AMÉNAGEMENT DES BASSINS B+ ET NORD-OUEST

ÉTUDE D'IMPACT SUR L'ENVIRONNEMENT

2^e Série de réponses aux questions et commentaires

Projet d'aménagement de nouveaux bassins d'eau de procédé et de sédimentation à la mine de Mont-Wright à Fermont

Feuillet 1 de 11
Carte RQC-109

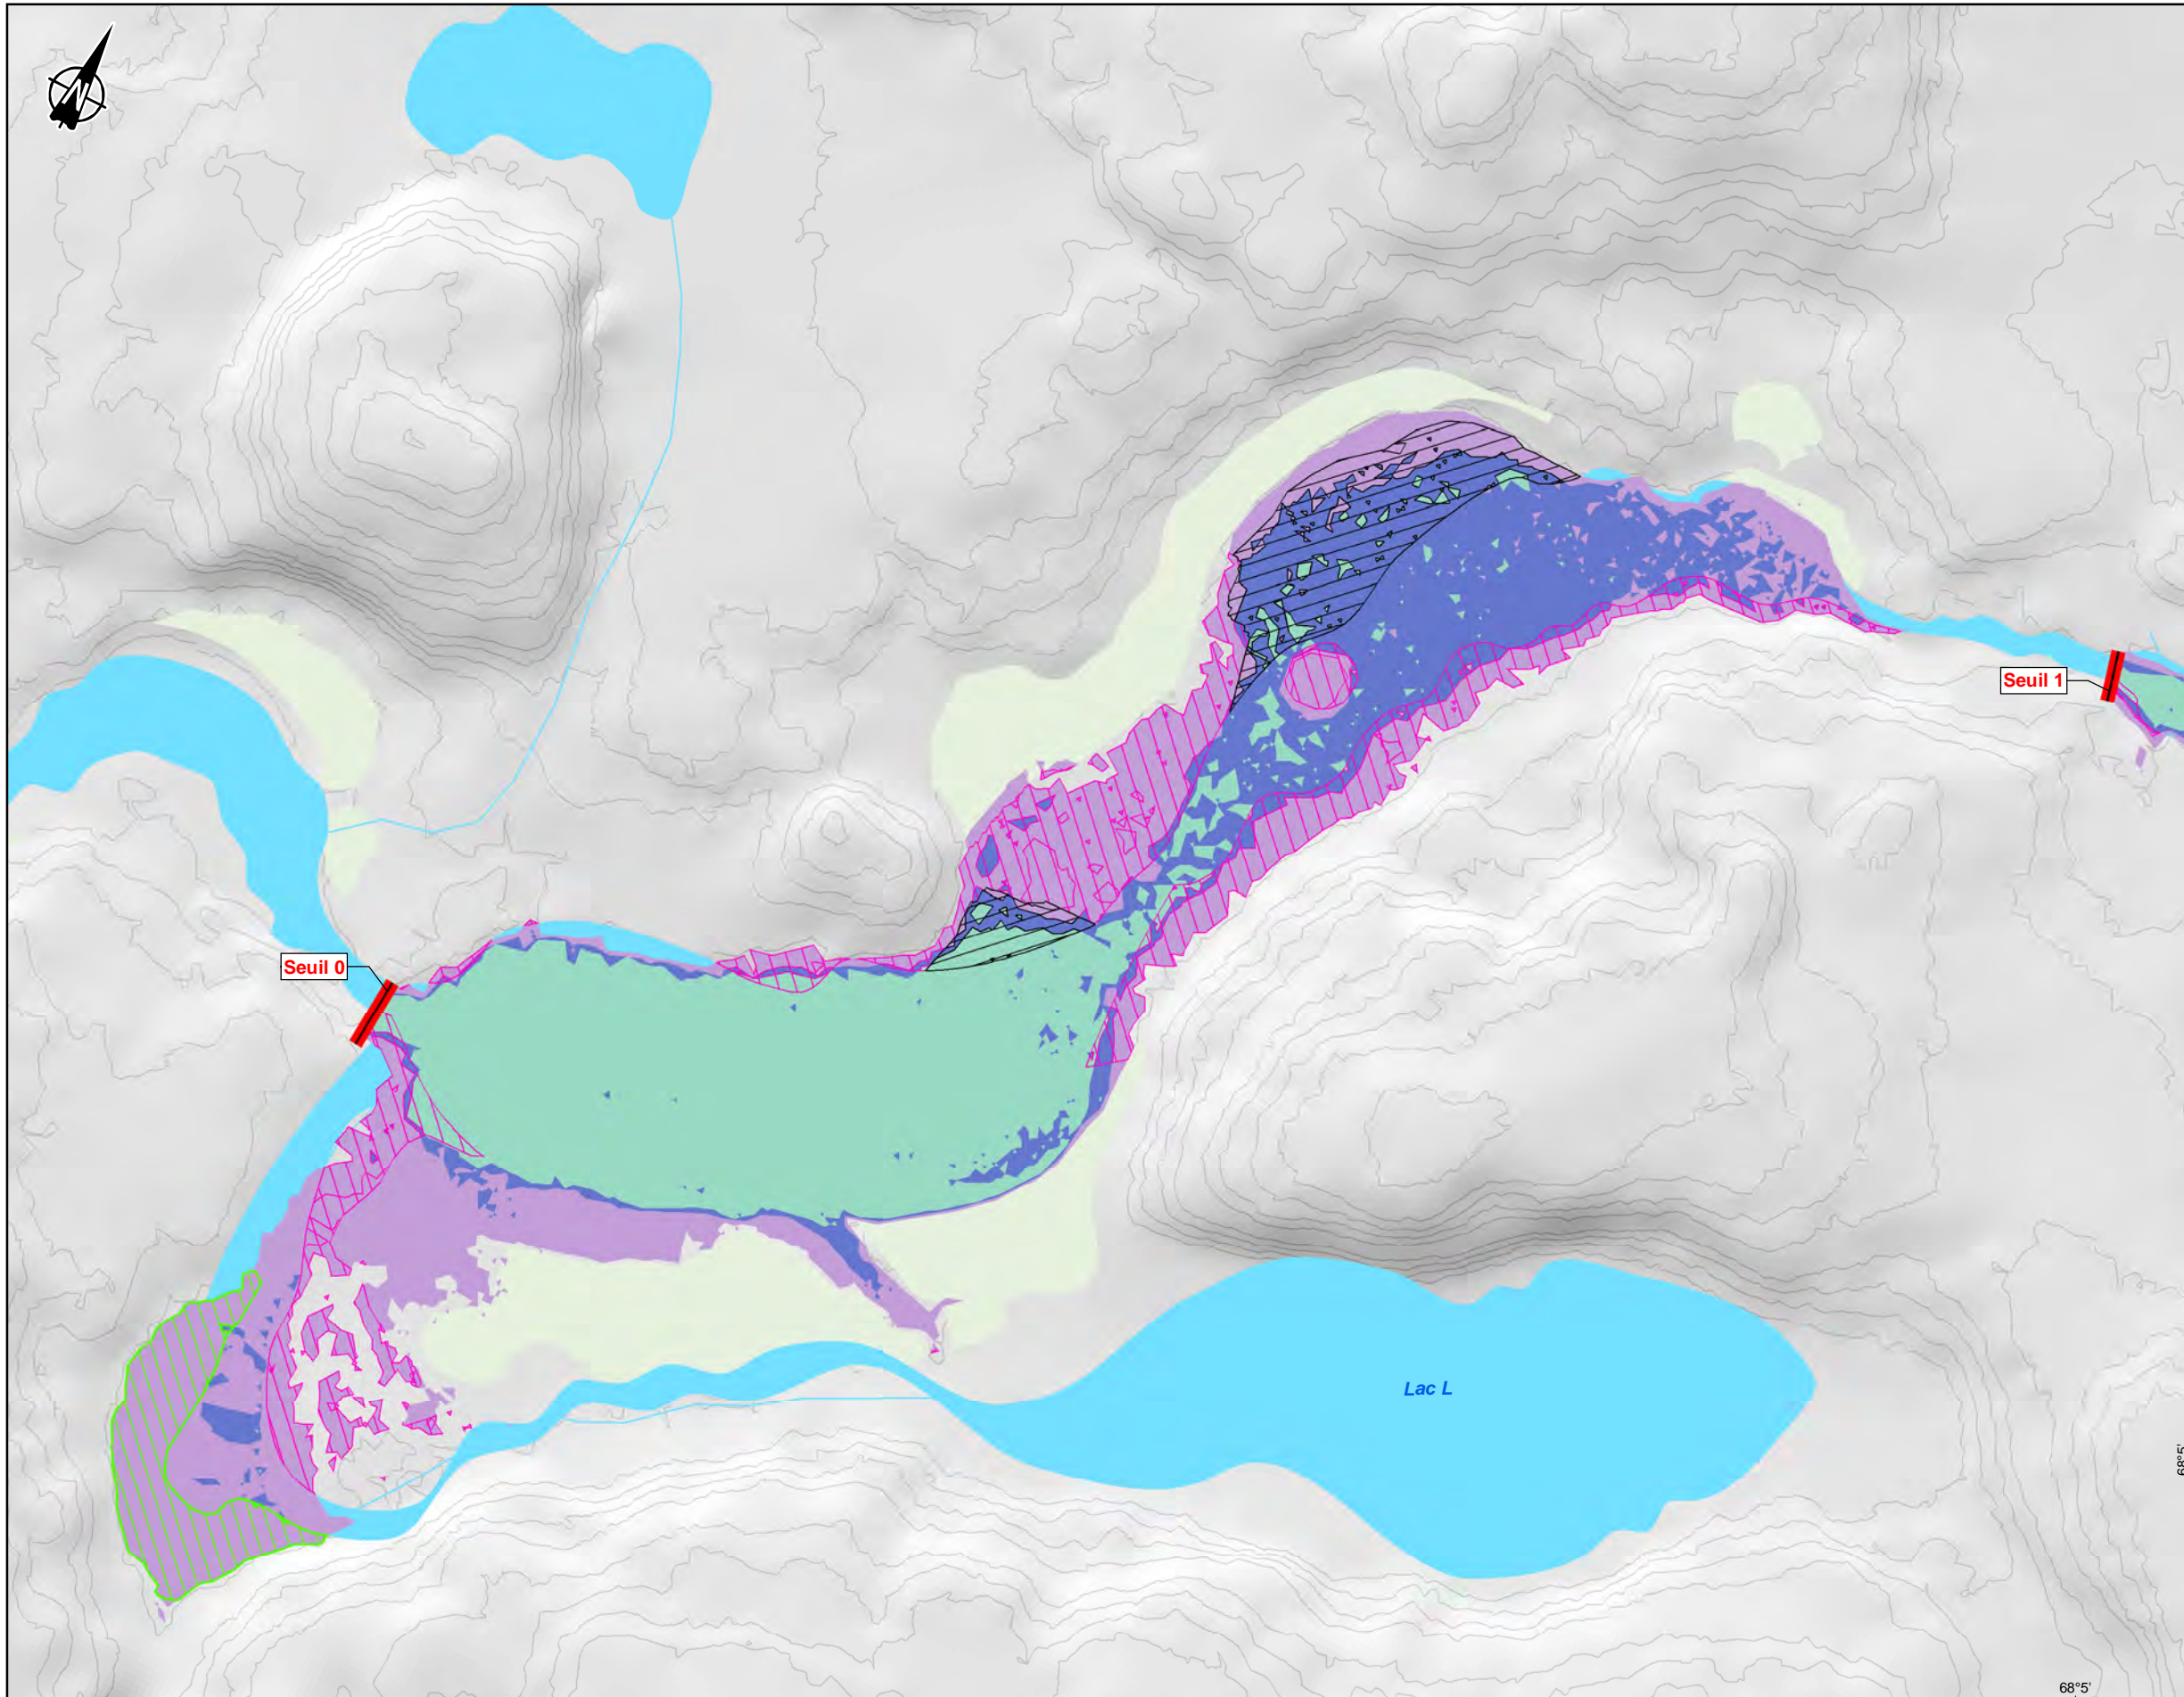
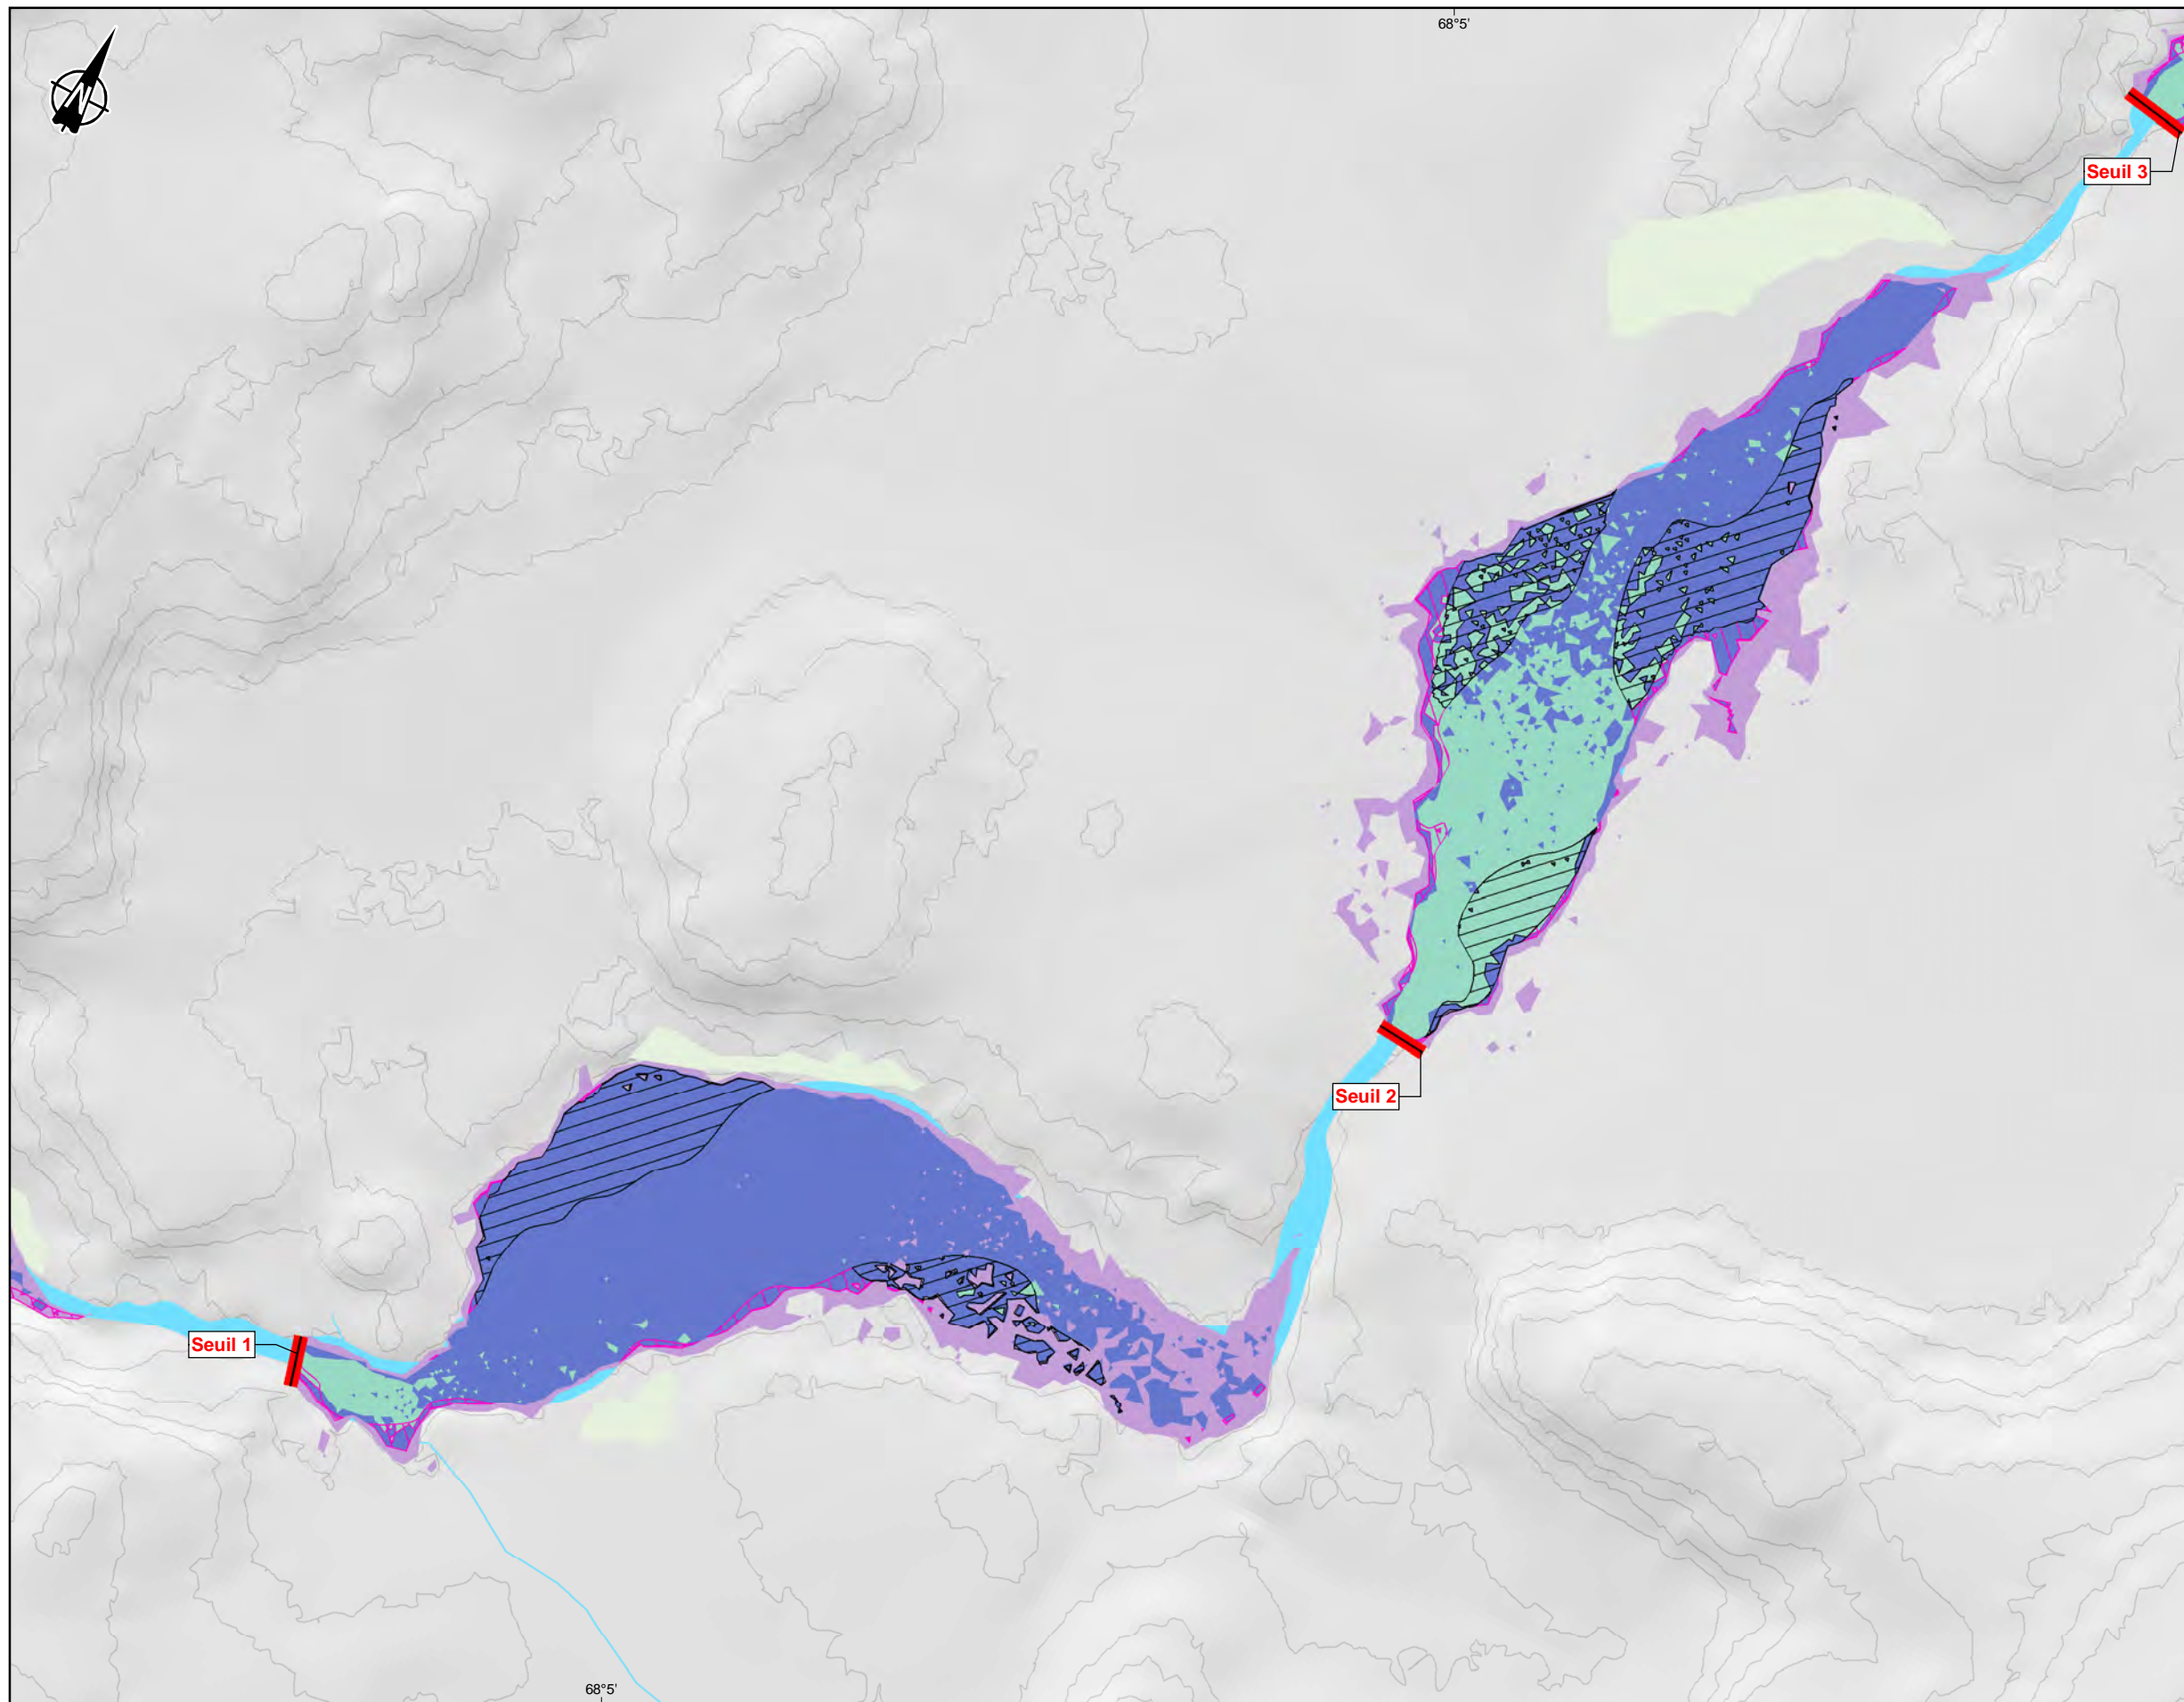
Des cartes superposant ces superficies pour les deux sites, de même que les travaux planifiés doivent accompagner ce tableau.
